DeltaPSU 产品公告

产品公告: EUCO-2K1200GxA 灯具过温保护功能更新

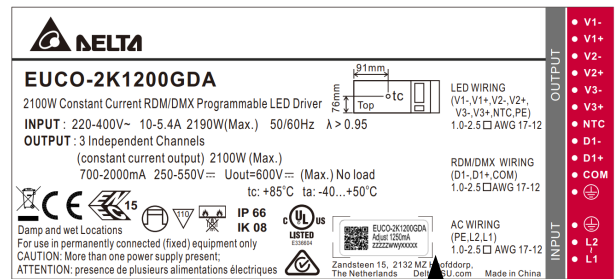
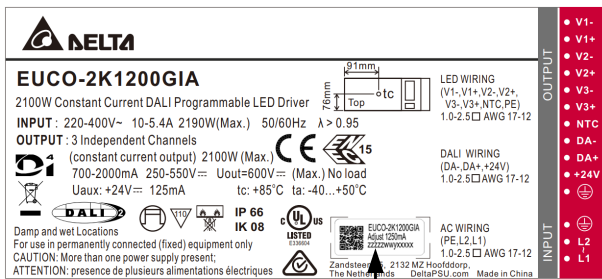
为了更好地满足客户需求, 台达更新了 [EUCO-2K1200GIA](#) 和 [EUCO-2K1200GDA](#) LED 驱动器的灯具过温保护 (OTP) 功能。新增的功能使驱动器可以支持 10Kohm NTC, 并兼容原来的 33Kohm NTC。此更新不会影响驱动器的其他功能或性能。

变更前		变更后	
相容 NTC 类型	日期代码	相容 NTC 类型	日期代码
33Kohm NTC	“ZZZZZ124XXXXX” 之前 (2024 年第 12 周之前)	33Kohm NTC	“ZZZZZ124XXXXX” 开始
		10Kohm NTC	(从 2024 年第 12 周开始)

如需更多详细信息, 请查阅更新的规格书中的 “Appendix 7. Programmable External Over Temperature Protection”。
